改善箇所説明図

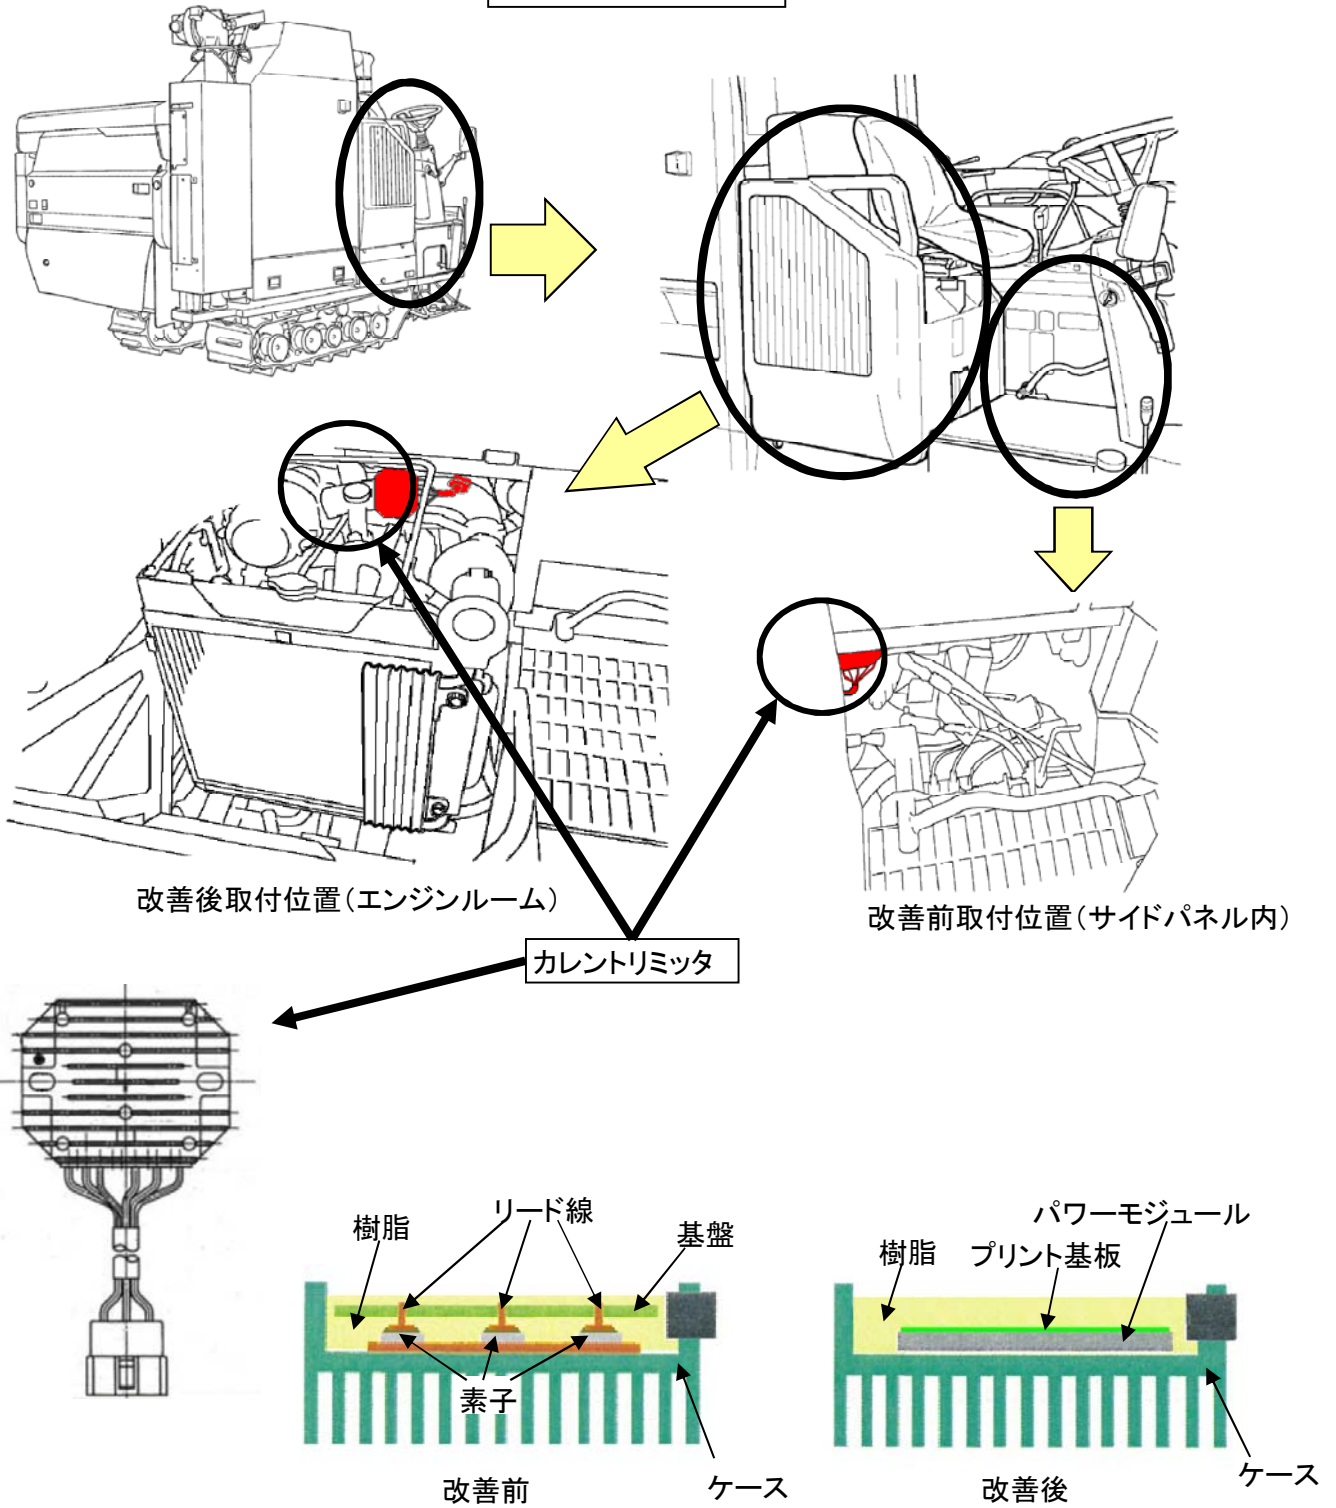
不具合発生箇所

充電装置において、カレントリミッタ(整流器)内部の素子と基板を結合する構造が不適切なため、温度上昇時にカレントリミッタ内部の樹脂が膨張し、リード線が断線するものがある。そのため、リード線と素子の間で火花が発生し、最悪の場合、発火するおそれがある。

全車両、カレントリミッタを対策品と交換するとともに、取り付け位置を変更する。

交換部品を示す。

カレントリミッタ取り付け位置の違いにより識別。
